改善箇所説明図①

改善箇所説明図②

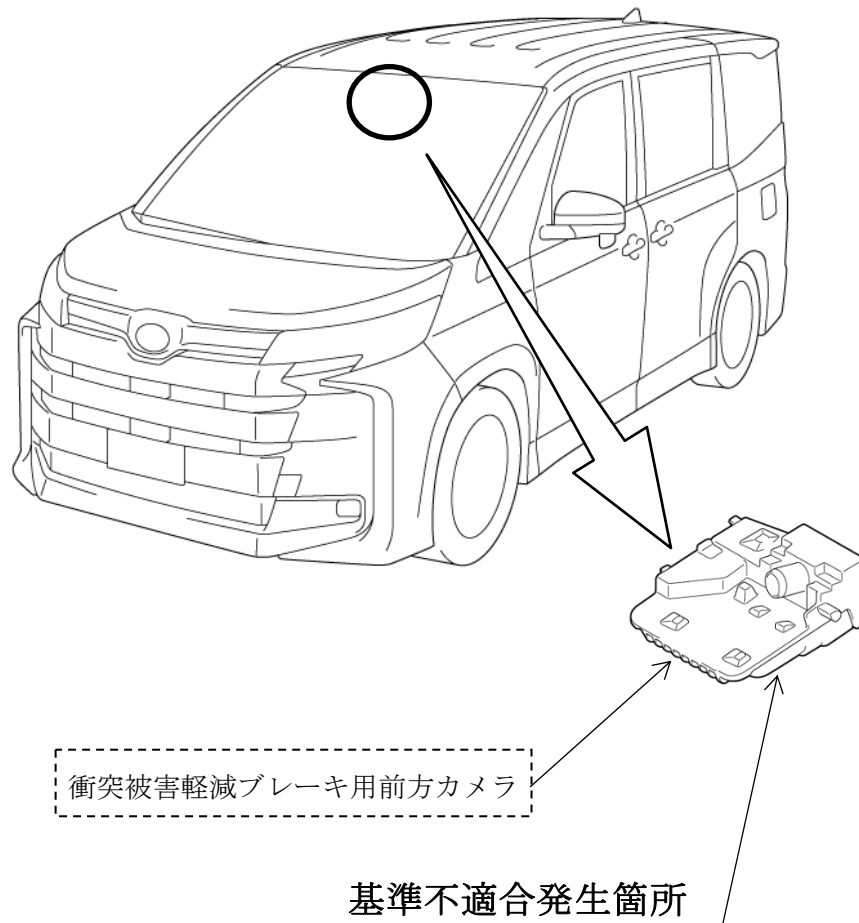
衝突被害軽減ブレーキにおいて、制御プログラムが不適切なため、駐停車している車列の側方を通過する際に、前方カメラとミリ波センサによる車両認識に差異が発生し、システムが停止することがある。そのため、システムが再起動する間、警告灯が点灯して衝突被害軽減ブレーキが作動しないおそれがある。

全車両、衝突被害軽減ブレーキ用前方カメラのプログラムを対策仕様に修正する。

識別：改善済車両には、車台番号打刻のハイフン位置下部に黄色ペイントを塗布する。

なお、塗布される前までは、ディスプレイオーディオに表示されるバージョンが「01.03」以上を確認、もしくは各社ホームページでのリコール検索で代用する。

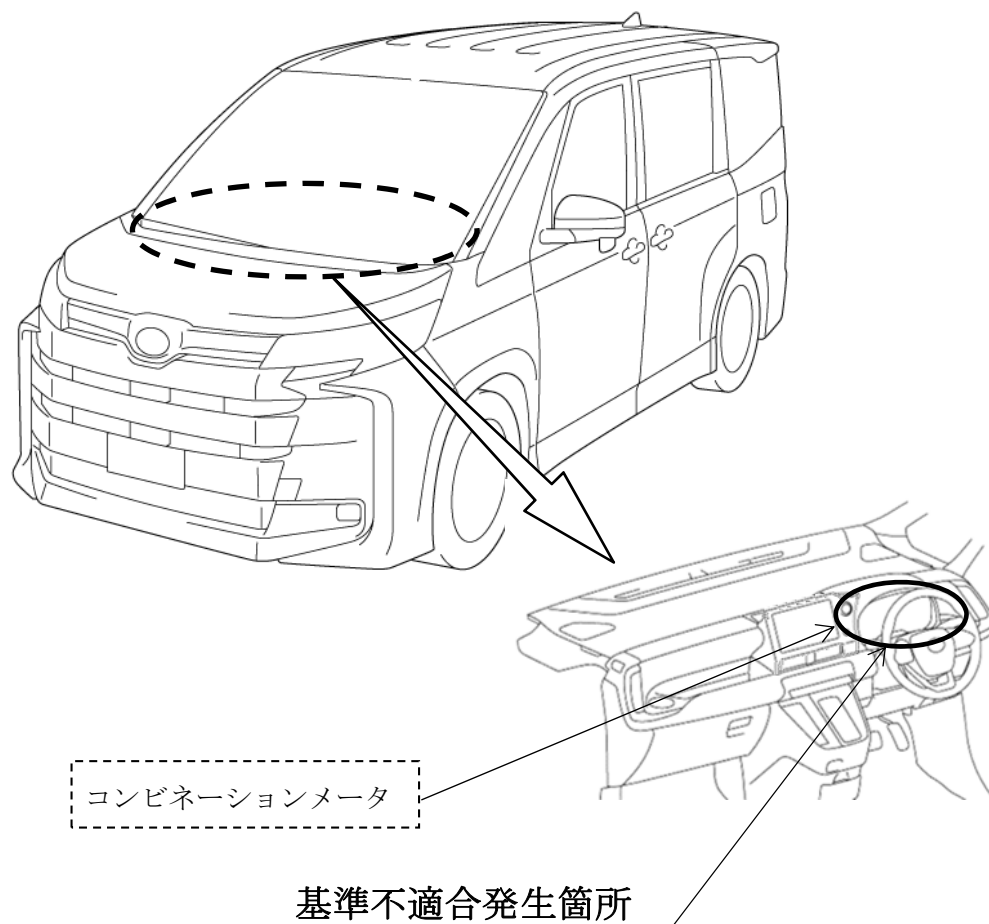
自動命令型操舵機能であるアドバンストパーク※において、制御プログラムが不適切なため、駐車条件が整わない等により駐車支援を中止した場合に警告音が吹鳴しないことがある。そのため、保安基準第11条（かじ取り装置）に適合しないおそれがある。

全車両、コンビネーションメータのプログラムを対策仕様に修正する。

識別：改善済車両には車台番号打刻のハイフン位置下部に黄色ペイントを塗布する。
